A L P S 処理水分析に係る 原子力科学研究所 第4研究棟の 核燃料物質使用変更許可申請について

令和4年6月7日

国立研究開発法人日本原子力研究開発機構
原子力科学研究所 保安管理部

第4研究棟平面図（2階）

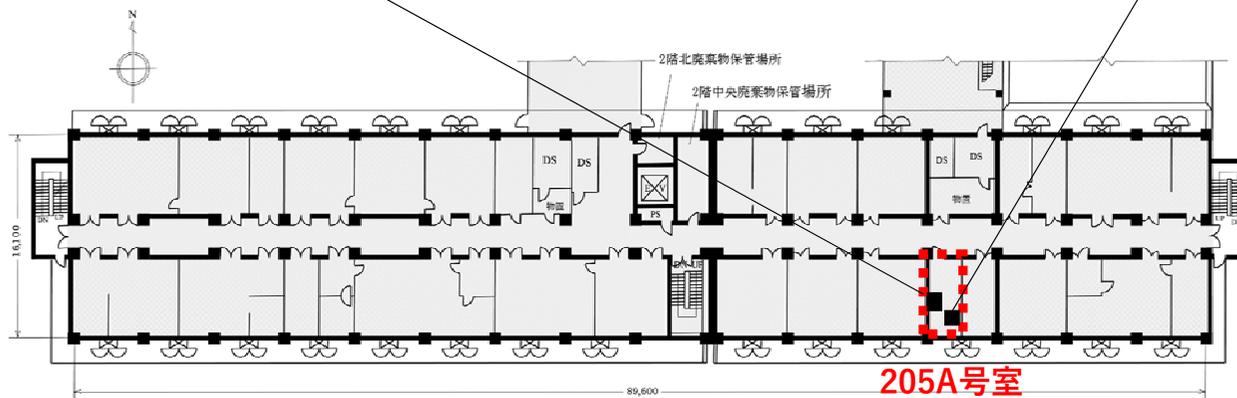
ALPS処理水等の分析に用いるため、分析装置2台 (β 線スペクトロメータ、Ge半導体検出器) 及びその設置室 (205A号室) について、核燃料物質の使用施設に追加する。

・ 205A号室

分析装置2台（ β 線スペクトロメータ、Ge半導体検出器）が設置されてる場所であり、現在は管理区域ではあるが使用の場所ではないため、本申請にて許可変更を行う。
